# PLAN LOCAL D'URBANISME INTERCOMMUNAL

**ADDITIF AU RAPPORT DE  
PRÉSENTATION**

**PROJET DE MODIFICATION N°1**

Commune de Rumilly  
EXTRAIT RÈGLEMENT GRAPHIQUE PLUiH -  
Projet modification n°1

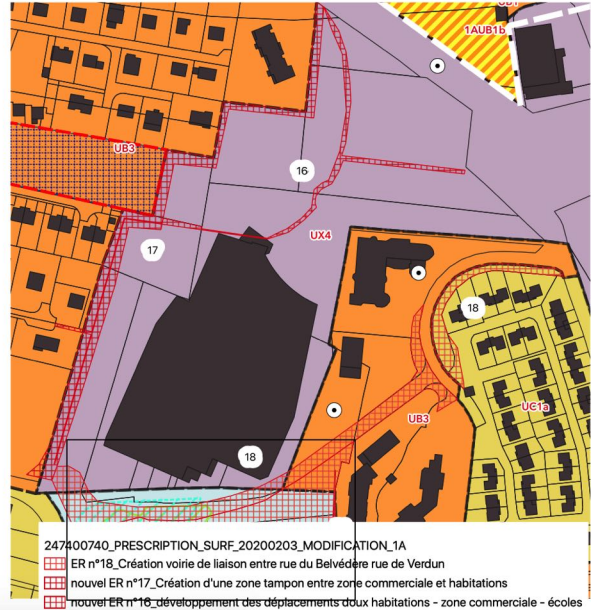
Prolongement de l'ER n°64 pour l'aménagement d'un trottoir le long de la route de Lornay, afin d'assurer la continuité du parcours piétonnier entre ce quartier d'habitat collectif en cours de confortement et le centre-ville. A noter aussi qu'une continuité modes actifs structurante doit aussi être réalisée parallèlement sur la plaine du Bouchet en interface avec le Chéran (voir OAP du Crêt - non modifiée dans le cadre de la modification n°1).

Commune de Vallières-sur-Fier  
EXTRAIT RÈGLEMENT GRAPHIQUE PLUiH -  
Projet modification n°1

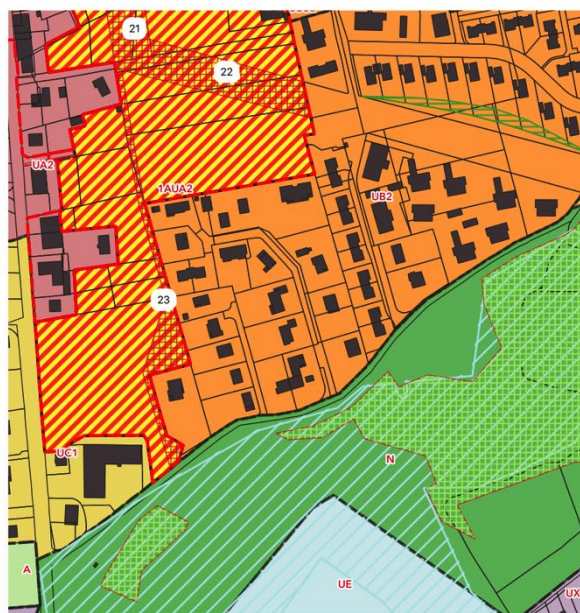
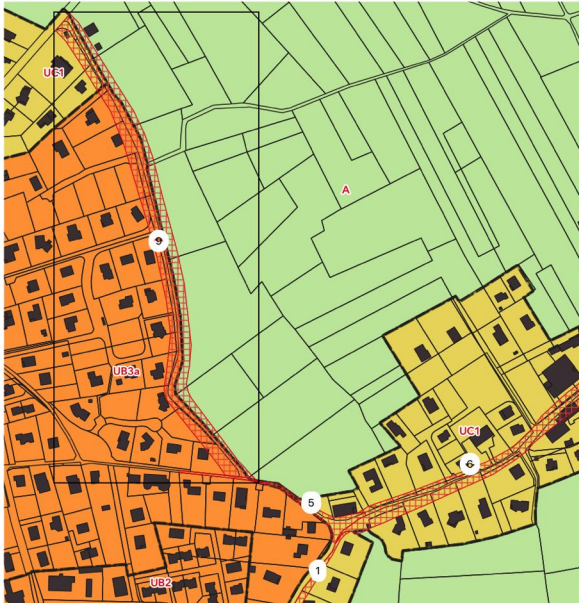
Suppression de l'emplacement réservé n°11 et de la portion de l'emplacement réservé n°1 depuis la RD910 jusqu'au parc linéaire puisque déjà réalisés.

Commune de Vallières-sur-Fier  
EXTRAIT RÈGLEMENT GRAPHIQUE PLUiH -  
Projet modification n°1

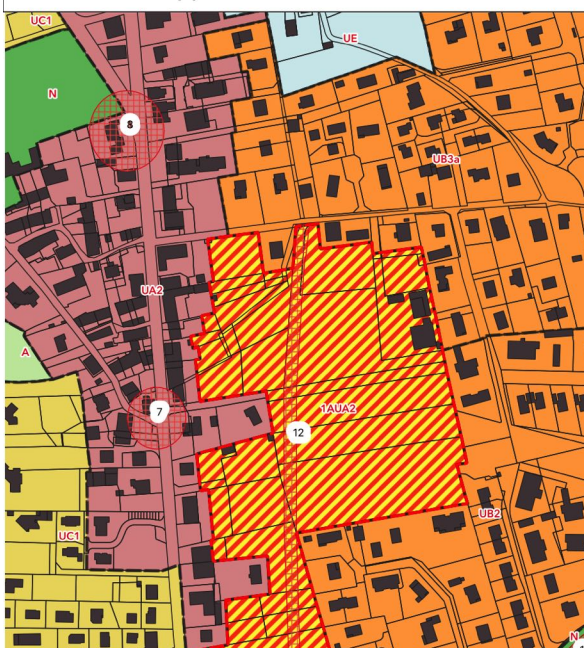
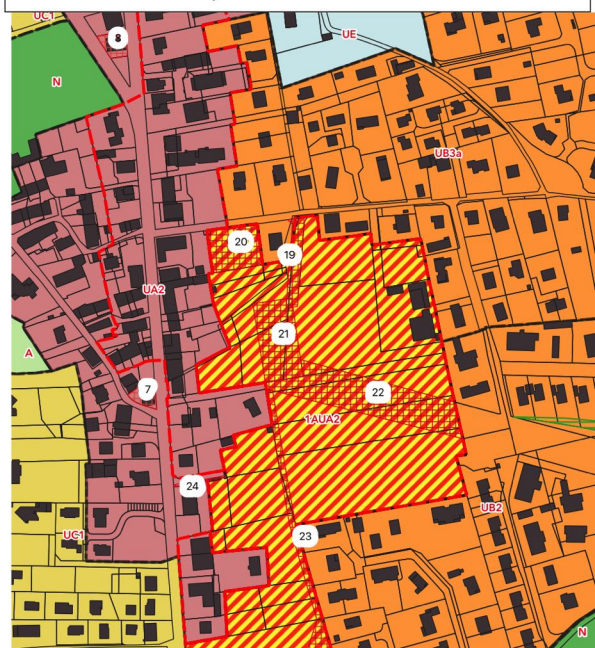
Reprofilage de l'emplacement réservé n°9 pour l'aménagement du chemin des Côtes de Vie sur une largeur de 10m et non de 20m comme au PLUi approuvé en 2020

Commune de Rumilly  
EXTRAIT RÈGLEMENT GRAPHIQUE PLUiH -  
Projet modification n°1

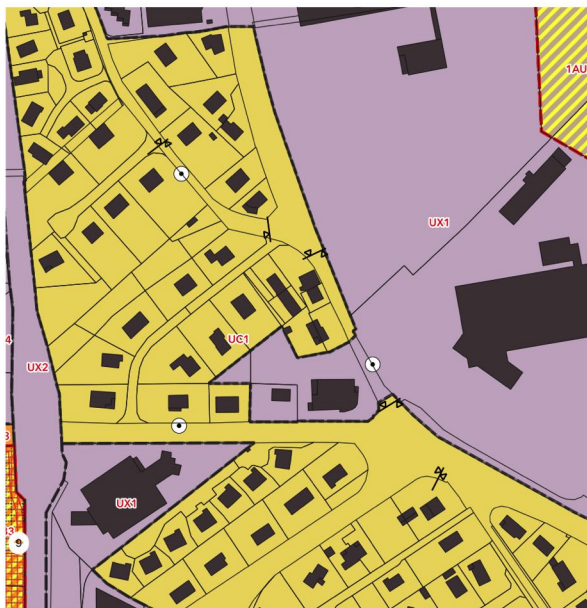
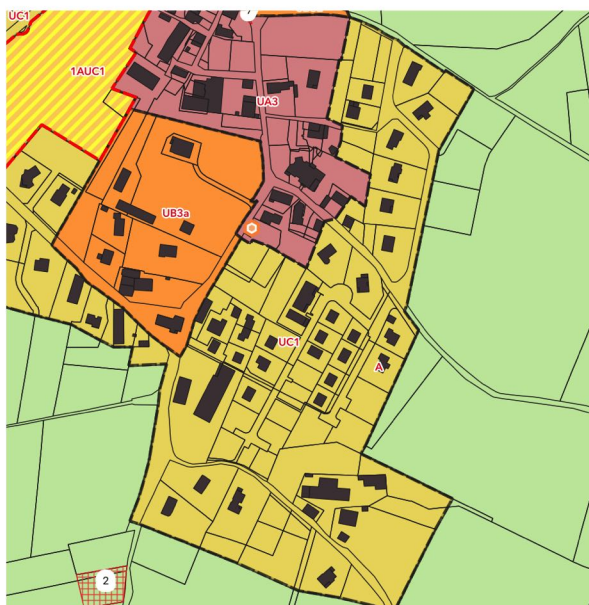
Correction d'une erreur matérielle en reclassant une parcelle déjà bâtie avec une habitation en secteur UC1 et non pas en UX.

Commune de Versonnex  
EXTRAIT RÈGLEMENT GRAPHIQUE PLUiH -  
Projet modification n°1

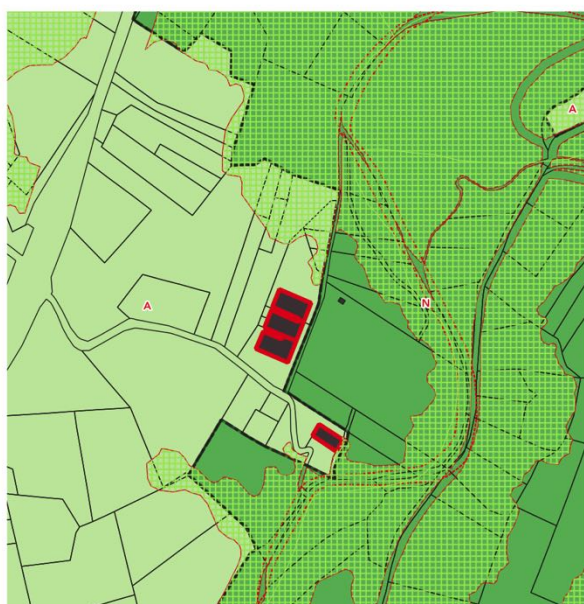
Ajout de la localisation à titre indicatif de la station d'épuration

Commune de Marigny-Saint-Marcel  
EXTRAIT RÈGLEMENT GRAPHIQUE PLUiH -  
Projet modification n°1

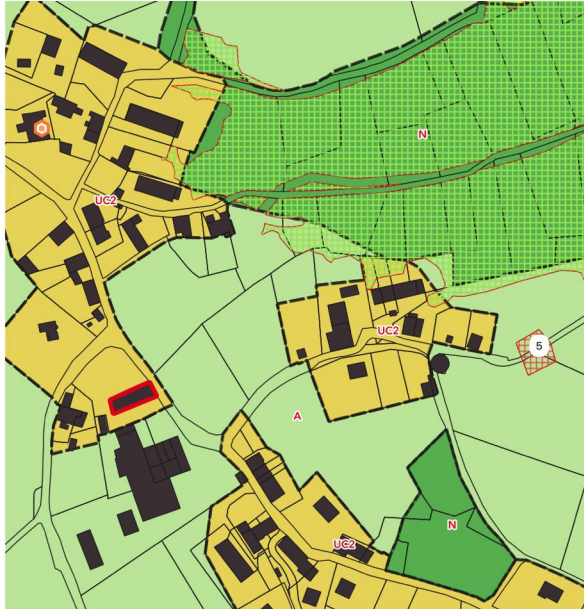
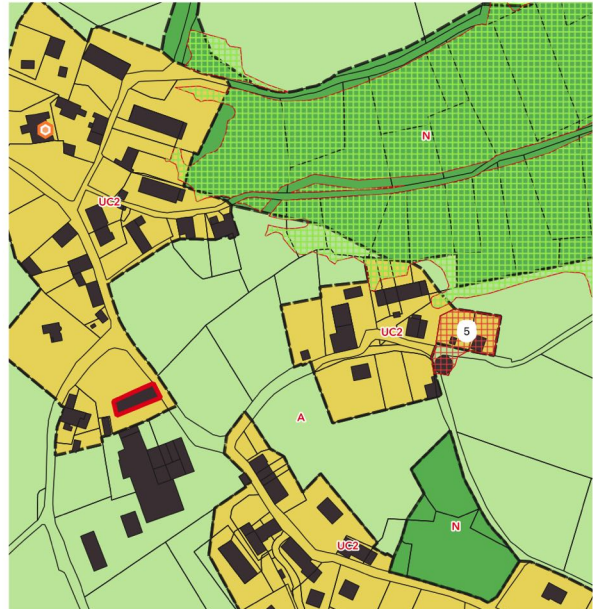
Correction d'une erreur matérielle - l'emplacement réservé n°5 pour le réservoir d'eau n'était pas localisé au bon endroit. L'emprise de l'ER modifié reprend les bâtiments liés au fonctionnement du réservoir.

Commune de Marigny-Saint-Marcel  
EXTRAIT RÈGLEMENT GRAPHIQUE PLUiH -  
Projet modification n°1

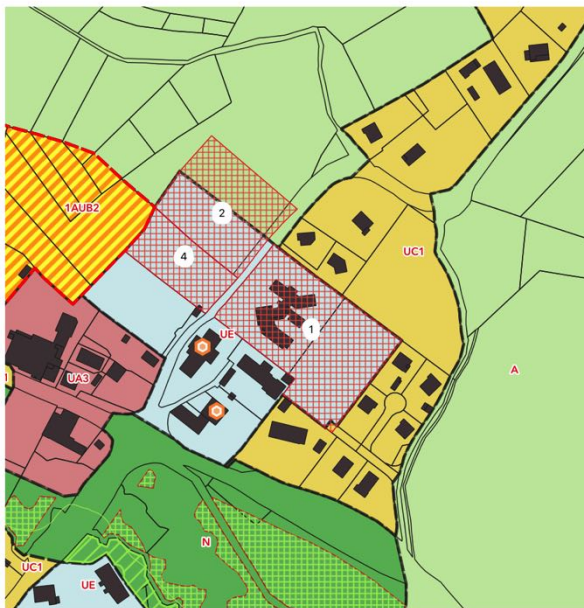
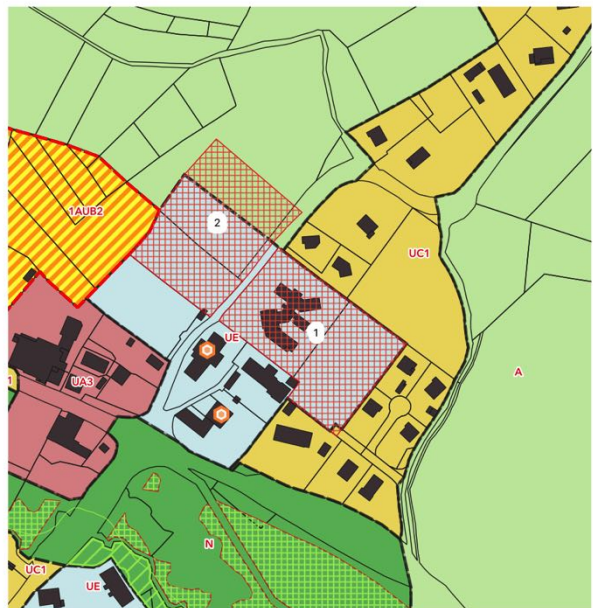
Fusion des emplacements réservés n°2 et n°4 qui concernent en fait le même objet (74165\_Réserve pour équipements publics d'infrastructures, voie et parking)

Commune de Vallières-sur-Fier  
EXTRAIT RÈGLEMENT GRAPHIQUE PLUiH -  
Projet modification n°1

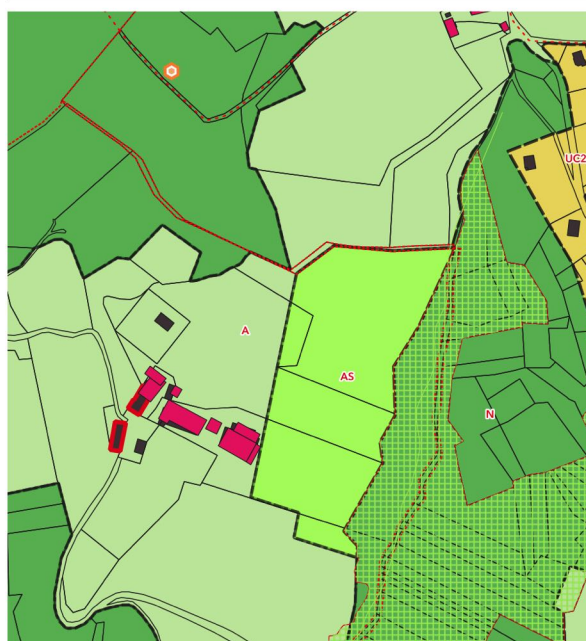
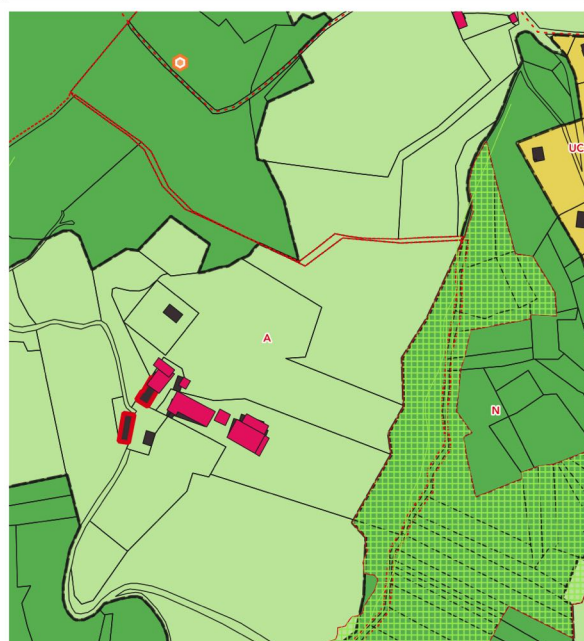
Correction d'une erreur matérielle : identification d'un secteur AS pour délimiter un périmètre de protection de captage, qui n'existe pas et qui n'a donc pas fait l'objet d'une DUP.

Commune de Versonnex  
EXTRAIT RÈGLEMENT GRAPHIQUE PLUiH -  
Projet modification n°1

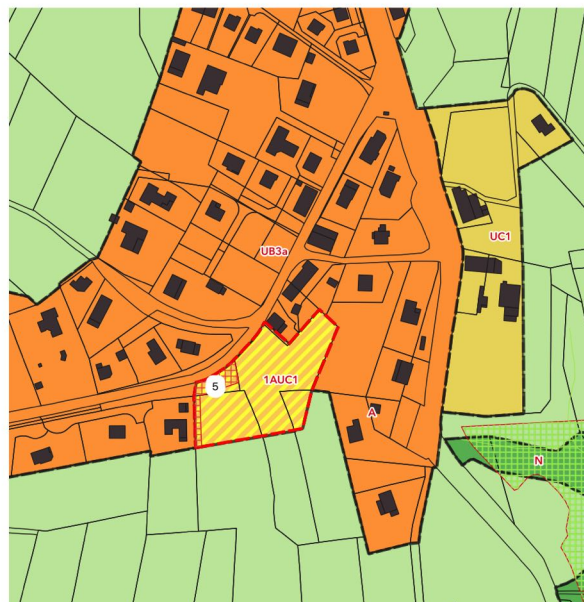
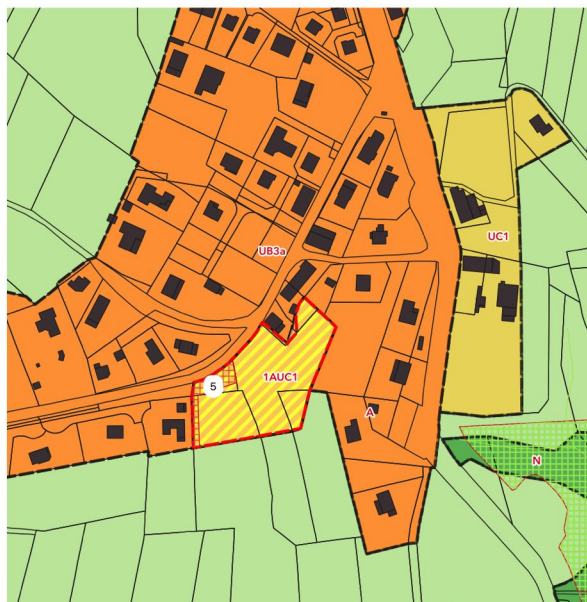
Modification de l'emprise de la zone 1AUC1 soumise à OAP, en reclassant terrain d'usage d'une habitation existante en UB3a (env. 200 m2) - correction d'une erreur matérielle

Commune de Vallières-sur-Fier  
EXTRAIT RÈGLEMENT GRAPHIQUE PLUiH -  
Projet modification n°1

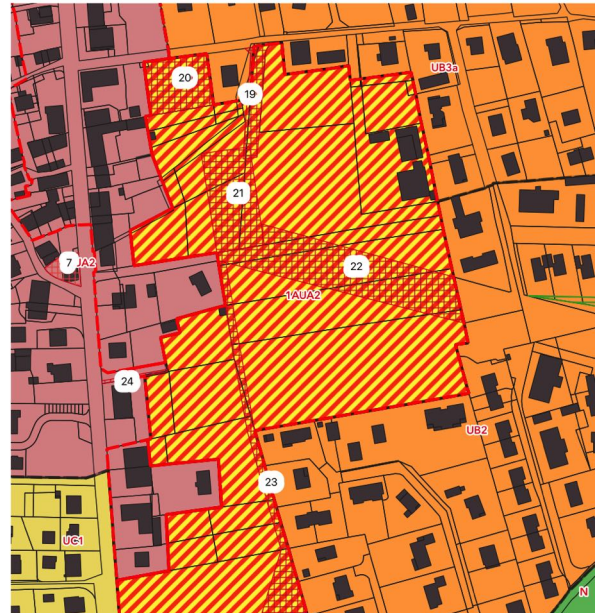
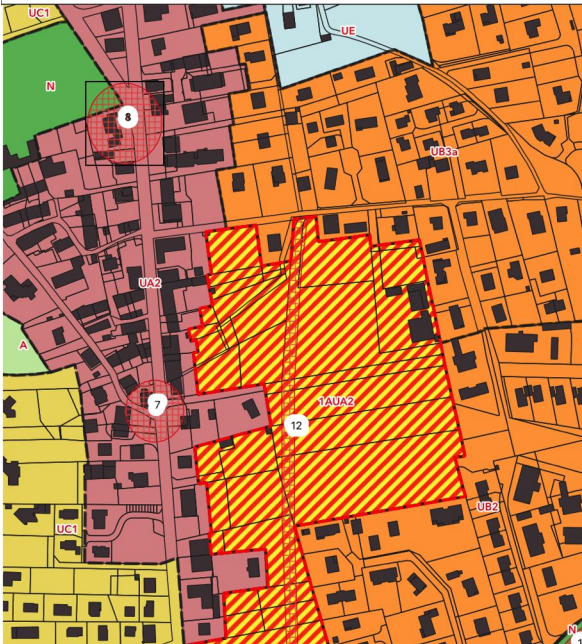
Prise en compte des modifications apportées à l'OAP du Chef-lieu de Vallières (voir partie IV).

→ reclassement de certains fonds de parcelles (jardins et annexes de bâtiments principaux déjà classés en UA2) de 1AUA2 en UA2 puisque non voués à faire partie de l'opération d'ensemble. En effet, leur maintien aurait même pu avoir pour conséquence de rendre plus difficile la mise en œuvre de l'OAP, puisque la participation des propriétaires en question aurait été indispensable.

→ Suppression de l'ER n°12 qui prévoyait la réalisation d'une nouvelle voie tous modes (y compris voiture) parallèle à la route de Genève. Ce parti d'aménagement n'a pas été retenu dans les études pré-opérationnelles menées par la commune, afin d'éviter tout risque de shunt et ainsi ramener un trafic interquartier au cœur du futur projet urbain, qui souhaite donner plus de place aux mobilités actives.

Commune d'Étercy  
EXTRAIT RÈGLEMENT GRAPHIQUE PLUiH -  
Projet modification n°1

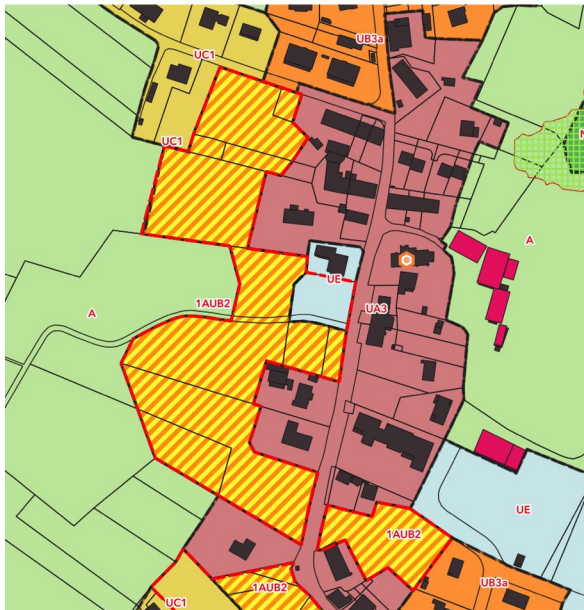
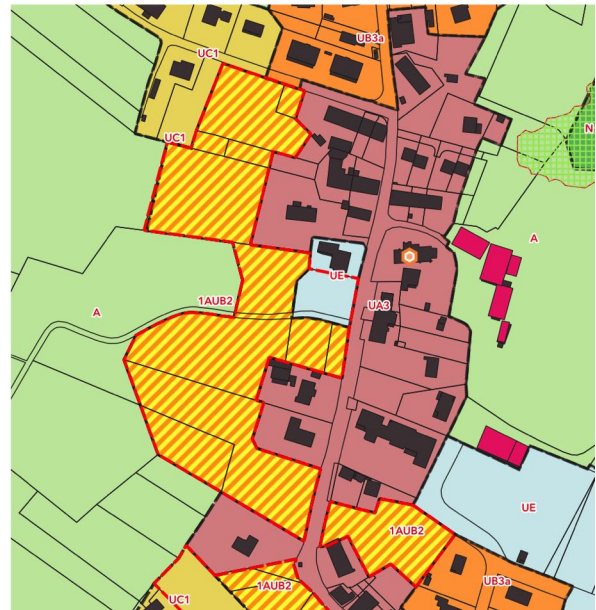
Prise en compte des modifications apportées à l'OAP du Chef-lieu (voir partie IV).

leur maintien aurait même pu avoir pour conséquence de rendre plus difficile le mise en œuvre de l'OAP, puisque la participation des propriétaires en question aurait été indispensable.

Commune de Vault  
EXTRAIT RÈGLEMENT GRAPHIQUE PLUiH -  
Projet modification n°1

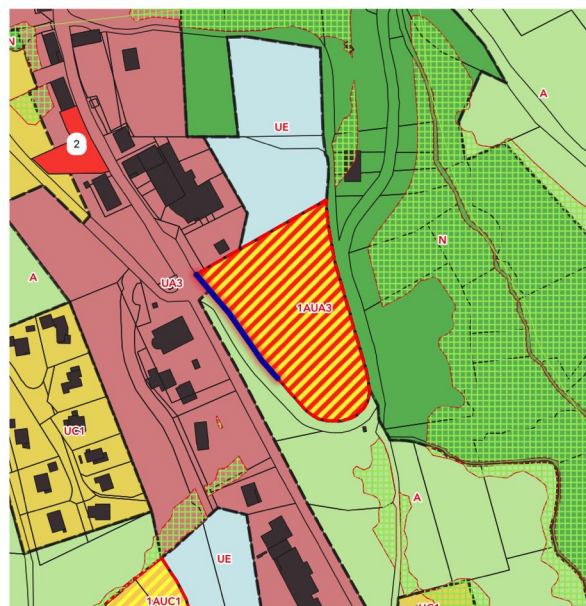
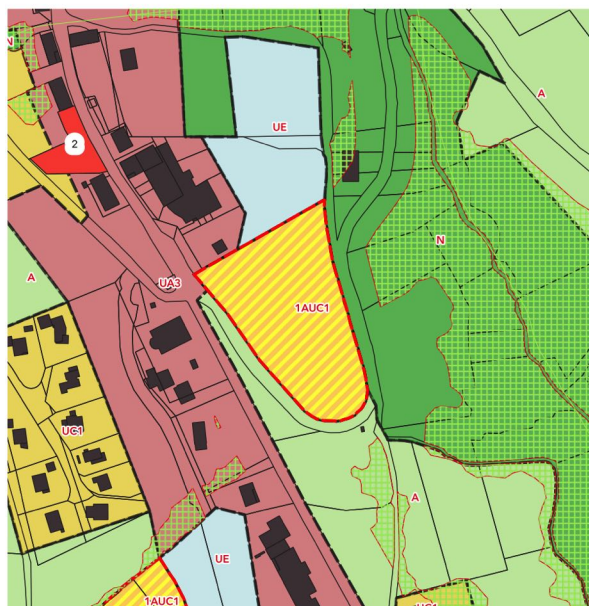
Prise en compte des modifications apportées à l'OAP du Chef-lieu (voir partie IV).

→ Mise en place d'une règle graphique autorisant une implantation du bâti jusqu'en limite du domaine public, pour prendre en compte la réalisation d'une façade commerciale et de service, dans la continuité du traitement de l'espace public (marqueur d'urbanité).

Commune de Massingy  
EXTRAIT RÈGLEMENT GRAPHIQUE PLUiH -  
Projet modification n°1

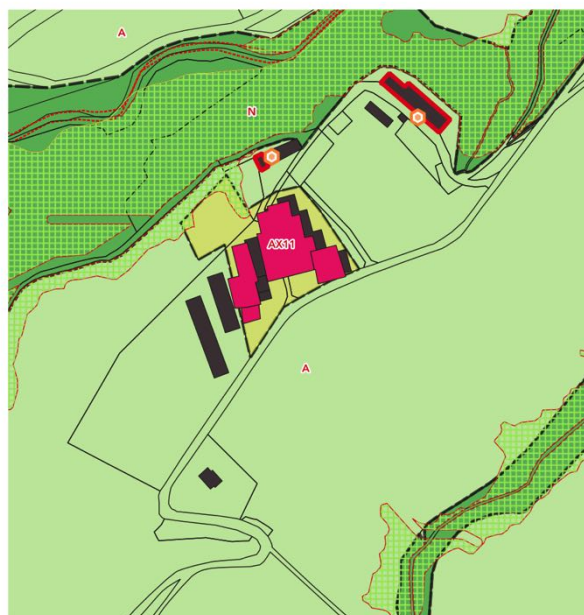
**Ajout d'un nouveau STECAL AX11 pour permettre les activités liées à l'accueil du public du centre équestre existant (équipement sportif). Ces surfaces de plancher sont prévues au sein des bâtiments existants**
